FUNES. RÍO ARGÁ y EL VÍDEO DE LA CHE (consideraciones para Ayto. y vecinos, marzo 2023)

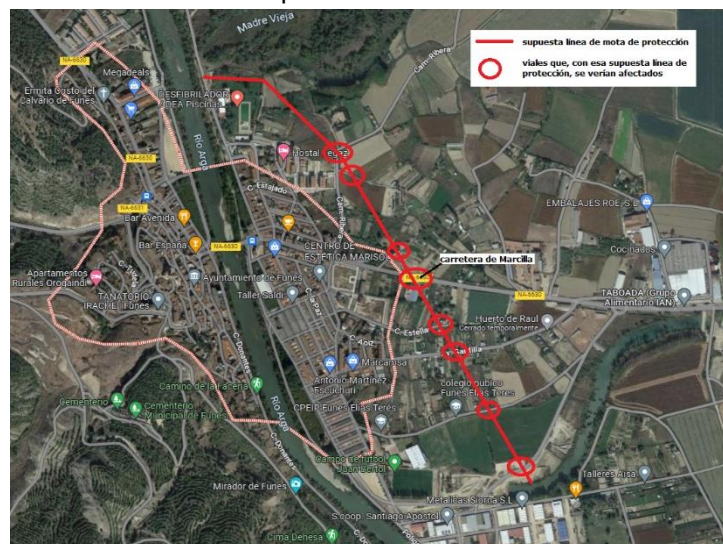
1. **¿Por qué la CHE** (que sí se está gastando en vídeos “promocionales”) **no ha presentado todavía, públicamente, un estudio con simulación real del resultado de las obras, respecto al comportamiento del río en las distintas situaciones, teniendo las herramientas informáticas necesarias?**
2. **¿Por qué es ahora** (la primera vez que fue comentado, fue en la reunión pública de 09 de marzo de 2022, enseñando una diapositiva sobre la cual se había pintado con un

trazo grueso, y solo en la zona urbana desde las piscinas) **cuando se indica que se va a ejecutar una mota de protección que se va a realizar desde el “meandro Las Rozas” - aguas arriba de las piscinas- hasta el meandro “Sardilla”, que es el que van a abrir (indicaciones del Ayto. en la información trasladada a los vecinos en el texto que acompaña el envío del vídeo)?**

La consecución de esta mota de protección no estaba (que yo sepa) en sus planes iniciales de obras, y **no seré yo quien pueda poner en duda que constituirá una protección** para evitar (aunque no se han dado datos de alturas) la inundación del casco urbano desde aguas arriba, como sucedió en el evento de diciembre de 2021, pero **como no se sabe el trazado real, y atendiendo solo a esa información del ayuntamiento, considero prudente comentar:**

1. Una mota de protección es un recremento sobre superficie que genera una altura de contención de un nivel dado de agua. Por tanto, **en situación de existencia de nivel de agua contenido, cualquier fallo estructural lleva a la entrada violenta del agua, a gran velocidad, hacia la zona protegida, con sus correspondientes resultados** (la avenida de agua en diciembre de 2021 por la zona norte, se debió -según parece- a una rotura de mota en la zona de Falces; de la observación de la velocidad del agua en la entrada al casco urbano -que puede verse en el vídeo-, a pesar de la larga distancia, se puede intuir el resultado de una rotura de mota anexa a ese casco urbano).

2. Para proteger realmente a la integridad del casco urbano, la mota, lógicamente, tiene que circunvarlarlo. De ahí el planteamiento de llevar la mota de recremento desde un meandro a otro. **Con esa traza que se intuye (a falta de datos), quedarían afectados -al menos por lo que yo puedo ver- caminos y calles, además de la carretera de Marcilla. Para una protección real (no pueden existir puntos abiertos en la línea de la mota, por los que pueda entrar el agua, ya que, entonces, no serviría de nada la protección) estas infraestructuras tienen que ser modificadas a las alturas correspondientes a la mota.** Es decir, se tendrán que hacer las obras correspondientes a establecer rampas de subida y bajada (con sus longitudes adecuadas), para salvar la altura de la mota a establecer, siendo la carretera de Marcilla el punto más crítico.
